ZAPYTANIA WYKONAWCÓW DO SPECYFIKACJI ISTOTNYCH WARUNKÓW ZAMÓWIENIA

Or.III.271.1.10.2020

Dotyczy: przetargu nieograniczonego zadania pn. "Przebudowa DG 121031N w msc. Różyna Dz. Nr 27-305/1 Gmina Sępapol".

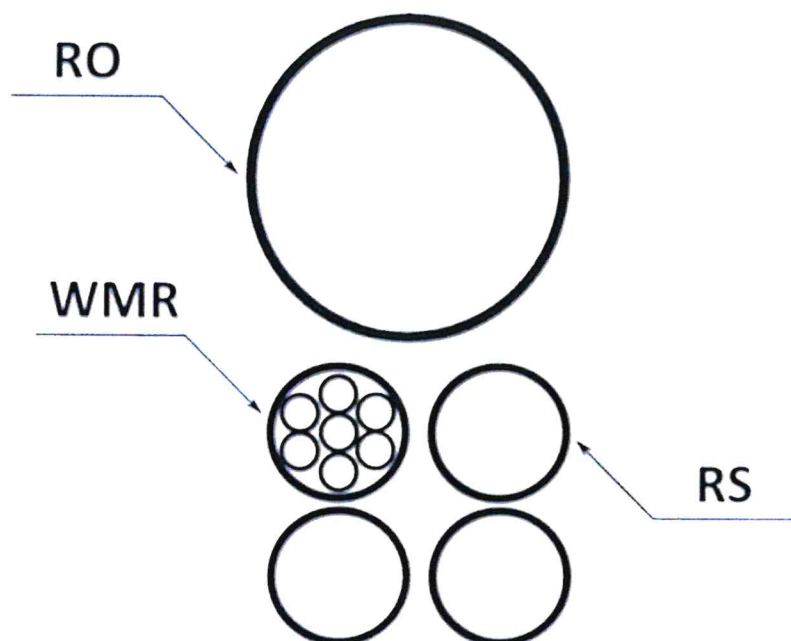
6. **Zapytanie Nr 8** – Rozporządzenie Ministra Administracji i Cyfryzacji z dnia 21.04.2015 r. w sprawie warunków technicznych, jakim powinny odpowiadać kanały techniczne określa kilka rodzajów kanałów technicznych:

w związku z powyższym, aby jednoznacznie wyjaśnić zaistniałą sytuację, proszę Zamawiającego o przedstawienie projektu technicznego wraz z podanymi głębokościami na jakich ma być wykonany.

Odpowiedź Nr 8 - Zamawiający nie posiada projektu kanału technologicznego. Zgodnie z art. 29 ust. 1 pkt 24 ustawy Prawo budowlane kanał technologiczny w pasie drogowym w ramach przebudowy drogi jest na zgłoszenie i nie wymaga opracowania projektu.

Należy zastosować kanał określony w rozporządzeniu Ministra Administracji i Cyfryzacji z dnia 21 kwietnia 2015 r. w sprawie warunków technicznych, jakim powinny odpowiadać kanały technologiczne jako kanał uliczny „KTu” w profilu podstawowym jak poniżej

- 1 x Rura Osłonowa (RO) o zakresie średnic zewnętrznych od 110 do 160 mm,
- 3 x Rura Światłowodowa (RS) HDPE o średnicy zewnętrznej 40 mm i grubości ścianki min. 3,7 mm
- 1 x prefabrykowana Wiązka MikroRur (WMR) HDPE o zakresie średnic zewnętrznych 5-16 mm i grubości ścianki 0,75 -1 mm, instalowana w osłonie o średnicy 40-50 mm

Głębokość posadowienia kanału min. 0,8 m od powierzchni terenu.

Rozstaw studni na odcinkach prostoliniowych co 200 m. Jeżeli warunki na to pozwalają, dopuszcza się zwiększenie długości odcinków między sąsiednimi studniami poza terenem zabudowy.
